**Informe Consolidado de Solicitud de Aclaraciones, Rectificaciones y/o Ampliaciones Complementario al Estudio de Impacto Ambiental del Proyecto "Continuidad de Explotación Mina Caolín El Guindo"**

Nombre del Titular : Cemento Polpaico S.A.  
Nombre de los Representantes Legales : Andrés Pablo Valdivieso Lacassie  
Luis Felipe Ureta Vicuña  
Dirección : Avenida El Bosque Norte 0177 5°Piso

El presente Informe Consolidado de Solicitud de Aclaraciones, Rectificaciones o Ampliaciones Complementario al Estudio de Impacto Ambiental del Proyecto "Continuidad de Explotación Mina Caolín El Guindo", contiene las observaciones generadas en virtud de la revisión del Adenda.

Figura N°1. Polígonos A y B, contiguos a las obras Rajo Norte y Botadero, sujetos a alteración de hábitat.

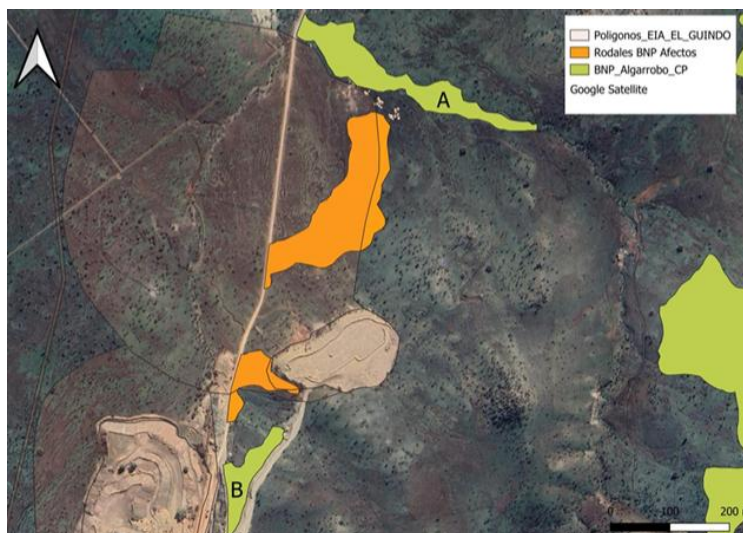
62. Respecto de la respuesta 143 de la Adenda, el Titular señala que “se han actualizado todos los documentos, análisis y cartografías relacionadas con los bosques nativos y bosques nativos de preservación a nivel de la subsubcuenca y del área del Proyecto, lo que se presenta actualizado en el PAS 150 de esta Adenda”. Al respecto, tras revisar los archivos digitales actualizados del Anexo, se identifican, contiguos a las obras Rajo Norte y Botadero, dos polígonos de Bosque Nativo de Preservación que no fueron declarados por el Titular como sujetos a alteración de hábitat, pese a su proximidad a las obras del Proyecto. Si bien estos polígonos no serán objeto de intervención, su hábitat podría verse alterado debido a la inmediata cercanía de las obras proyectadas, lo que implica potenciales efectos de borde, compactación y remoción de suelo en sectores adyacentes, alteraciones microclimáticas, incremento de polvo en suspensión, entre otros. En particular, se verifica que la obra Rajo Norte se encuentra a menos de 1 metro de uno de estos polígonos de Bosque Nativo de Preservación, mientras que el botadero se ubica aproximadamente a 9 metros, distancias que resultan suficientemente acotadas para generar alteraciones en las condiciones ecológicas y funcionales del hábitat, aun cuando no exista corta directa de la vegetación. En consecuencia, se solicita al Titular analizar la incorporación de estos polígonos como áreas sujetas a alteración de hábitat y ajustar el Informe Experto y la medida de continuidad ecológica en función de esta condición. En caso de no reconocer estos polígonos como bosque nativo de preservación cuyo hábitat se vería alterado, justificar su exclusión. A continuación, en la Figura N°1 se presentan en verde los polígonos A y B, contiguos a las obras Rajo Norte y Botadero, sujetos a alteración de hábitat dada su proximidad a dichas obras.

Figura N° 2. Individuo de Algarrobo en sector con continuidad vegetacional con bosque nativo

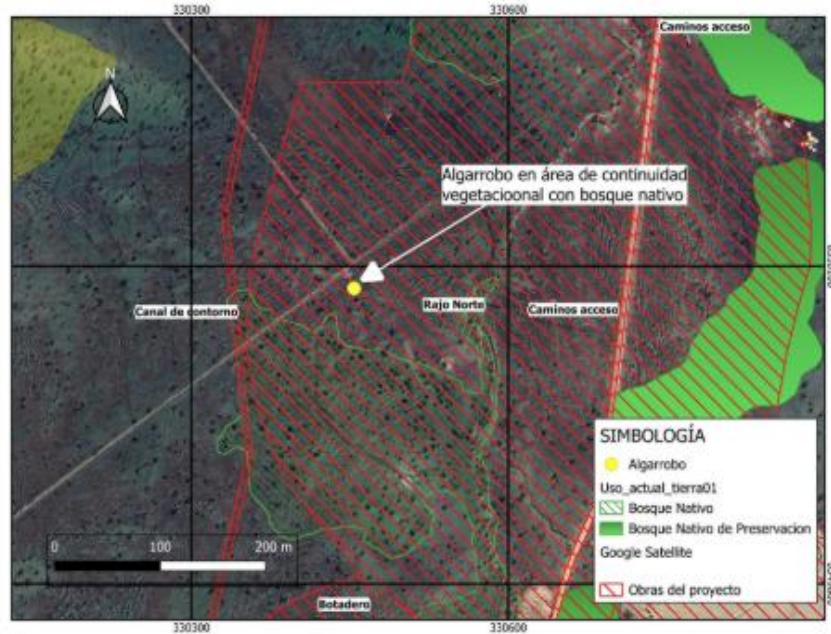
65. Respecto del literal c) de la respuesta 143 de la Adenda, se solicita lo siguiente:
  - a) De acuerdo a la cartografía digital en formato shapefile revisada, se reitera la necesidad de complementar el muestreo en la subsubcuenca, debido a que aún persisten superficies de bosque nativo de preservación que no han sido identificadas. A modo de ejemplo, los polígonos FID: 375 y 360 del shapefile “Uso actual tierra01”, presentan bosque nativo de preservación con presencia de *Prosopis chilensis* y no han sido considerados en el análisis.

Figura N°4. Alteración de hábitat no identificada producto de las obras del Rajo Norte.

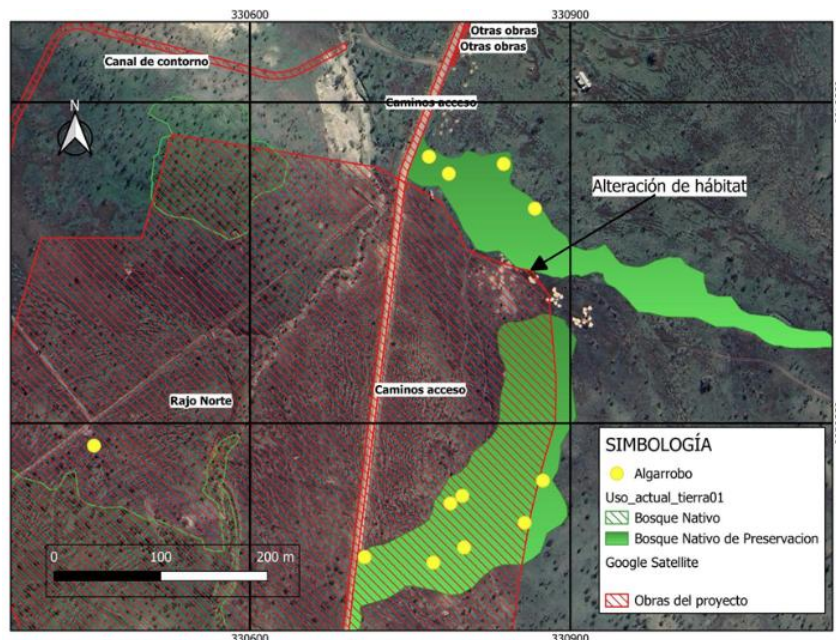
- b) En el Informe de Experto del Anexo N°X9 “PAS 150” del EIA, el Titular señala que la distancia de alteración de hábitat asociada al efecto borde fue estimada en aproximadamente 8,1 m desde el límite de la intervención (equivalente a tres veces la altura promedio del arbolado), valor que fue aproximado a 10 m para efectos del análisis espacial. En consecuencia, el propio análisis técnico del Titular reconoce la existencia de una franja de alteración de hábitat en el bosque adyacente a las obras del proyecto, el cual se extiende 10 metros.

No obstante, el Titular limita la estimación de la alteración de hábitat a una superficie de 0,25 ha, asociada únicamente a los rodales en los que se realizará corta de bosque nativo de preservación, no incluyéndose el bosque nativo de preservación indicado en la Figura N°4 del presente ICSARA complementario. Cabe señalar que, en la Adenda, no se presenta la cartografía asociada a las áreas de alteración de hábitat, ni se identifica espacialmente la franja de borde que se generaría producto de la expansión del rajo norte.

- c) Por lo anterior, se solicita al Titular complementar el análisis de alteración de hábitat incorporando la totalidad de la superficie de hábitat afectada por la operación del rajo norte al Permiso Ambiental Sectorial N°150, realizando los ajuste necesarios en los informes de descripción de obras, imprescindibilidad e informe de Experto, así como a la cartografía georreferenciada correspondiente, o bien modificar el diseño de las obras del proyecto con el objeto de evitar la alteración de hábitat sobre dicho bosque nativo de preservación.
70. En base a las observaciones del presente ICSARA complementario, respecto a la reevaluación de las áreas efectivas ingresadas en los formularios respectivos al PAS 150 se solicita actualizar los antecedentes del Anexo N°X-9. PAS 150-Actualizado de la Adenda.

Figura N° 5. Franja intermedia entre medida de continuidad del PAS 150 y medida de compensación

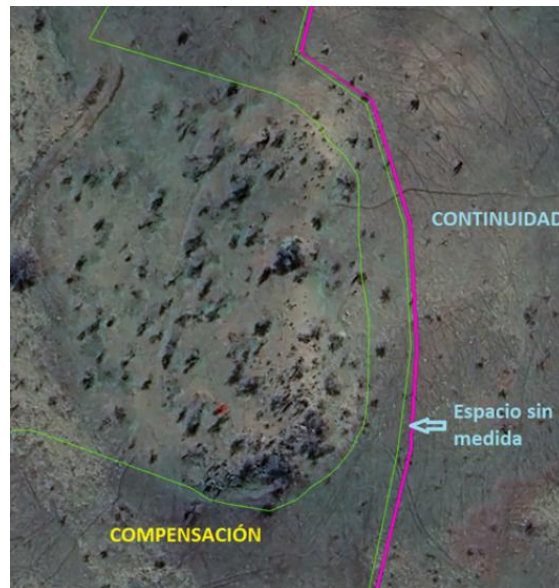
106. Se solicita al Titular aclarar el motivo de que entre la medida de continuidad del PAS 150 y la medida de Compensación por pérdida de bosque nativo de preservación y hábitat de *Prosopis chilensis*, se establece una franja intermedia sin medida, según se observa en la Figura 5 a continuación.
